**CCR-VIA -- COMITATO DI COORDINAMENTO REGIONALE PER LA VALUTAZIONE D'IMPATTO AMBIENTALE**

**Giudizio n° 4122 Del 11/01/2024**  
**Prot. n° 23/389423 Del 25/09/2023**

**Oggetto:** Progetto di installazione di impianto triturazione inerti e recupero Mps

**Tipo procedimento:** Verifica di Assoggettabilità a VIA ai sensi dell'art. 19 del D.Lgs. 152/06 e ss.mm.ii. e V.Inc.A. di competenza comunale ai sensi del DPR 357/1997 e ss.mm.ii.

rendice 9 - Aree rivierasche dei corpi idrici

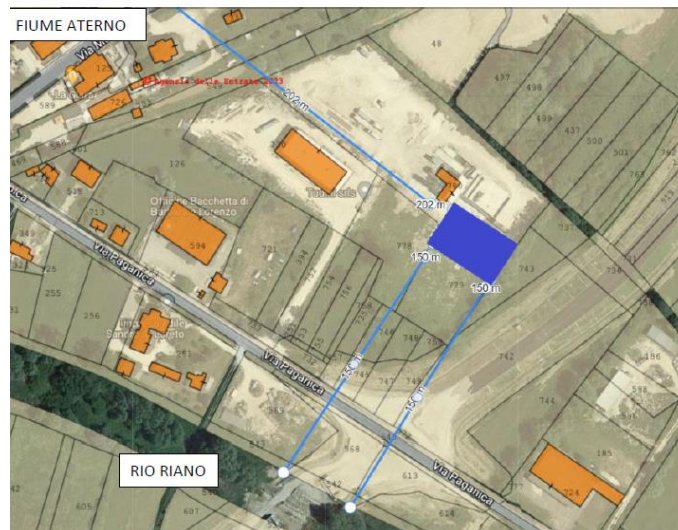
- Rientra all'interno della fascia dei 150 m dal Rio Riano, per la quale il PRGR prevede un livello di prescrizione penalizzante a magnitudo limitante;
- Ricade in una zona con un grado di vulnerabilità della falda "Elevato", per la quale il PRGR assegna un livello di prescrizione penalizzante a magnitudo attenzione;
- Ricade all'interno della fascia dei 30 m dalla SP4, per la quale il PRGR prevede un livello di prescrizione penalizzante a magnitudo potenzialmente escludente;
- Dista circa 140 m dal recettore R1, indicato come abitativo all'interno della valutazione previsionale di impatto acustico, per il quale il PRGR assegna un livello di prescrizione penalizzante a magnitudo attenzione;

LAYOUT \_ Scala 1:100

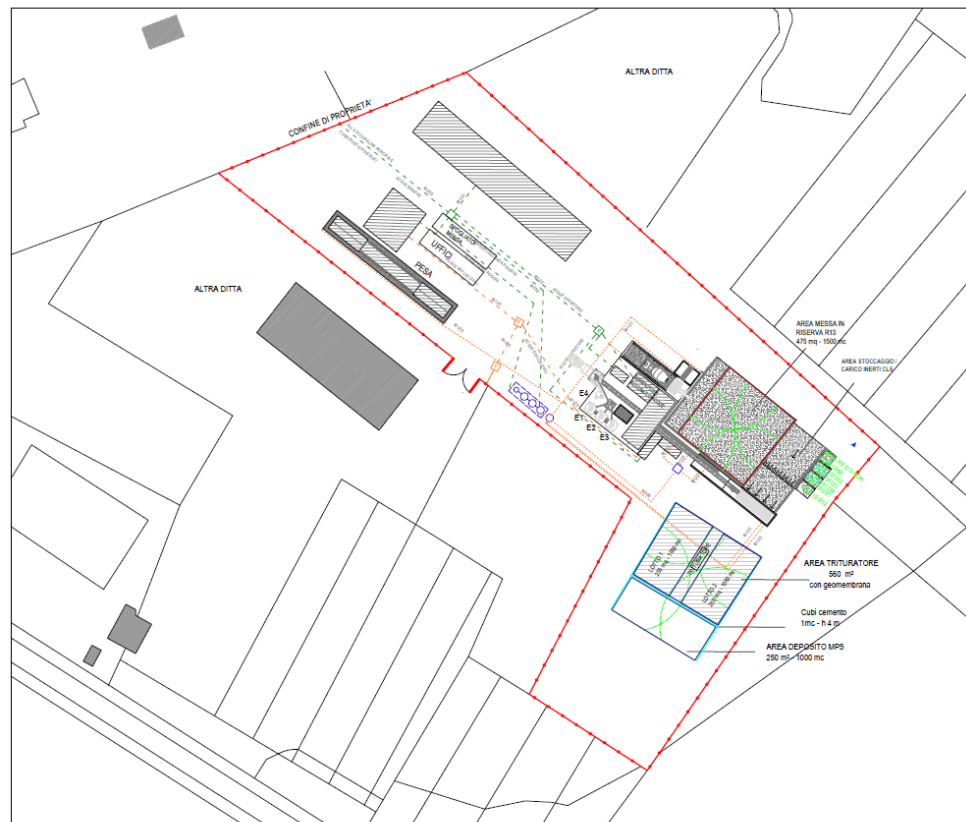
Rilevato che all'interno del layout impiantistico sono presenti due fabbricati indicati con il retino a barre orizzontali grigie, dei quali non è indicata la funzione, né descritto se sono già realizzati;

1. Aggiornare la valutazione previsionale di impatto acustico secondo quanto indicato in premessa;
2. Produrre un approfondimento per quantificare l'impatto delle emissioni diffuse di polveri;
3. Proporre una modalità alternativa per l'impermeabilizzazione delle superfici dedicate alle operazioni di trattamento dei rifiuti;
4. Chiarire la funzione e lo stato di fatto dei due fabbricati indicati nel layout impiantistico con il retino a barre orizzontali grigie.

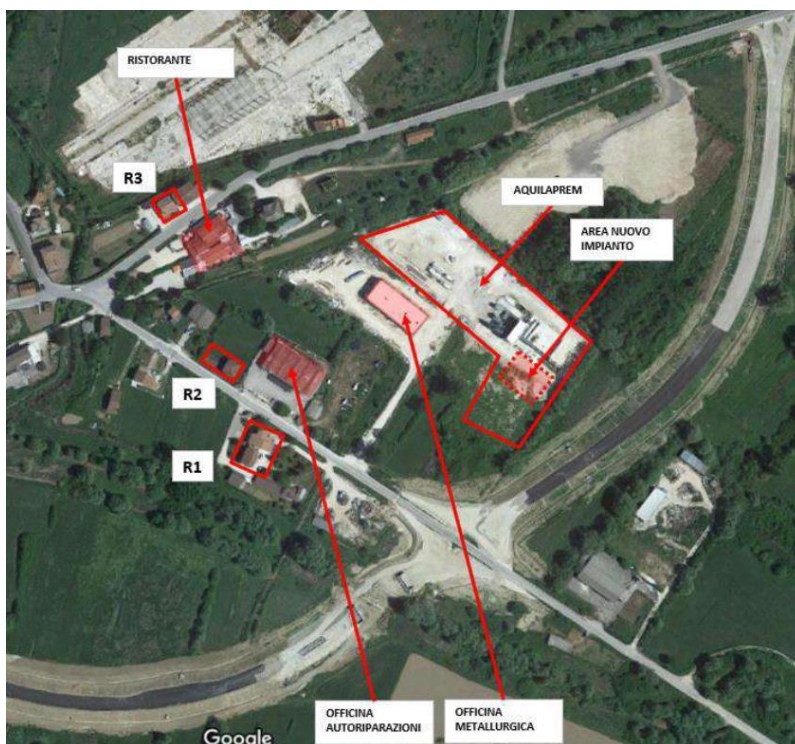
- non indica la classe acustica attesa dei singoli ricettori laddove invece nell'intorno dello stabilimento risulta la presenza di abitazioni che non consentono di classificare il territorio come esclusivamente industriale;
- non tiene conto del ricettore più prossimo (officina ditta Tudini);
- pur prevedendo la posa in opera di una barriera acustica non ne specifica le caratteristiche dimensionali, l'ubicazione e i calcoli di progettazione relativi;
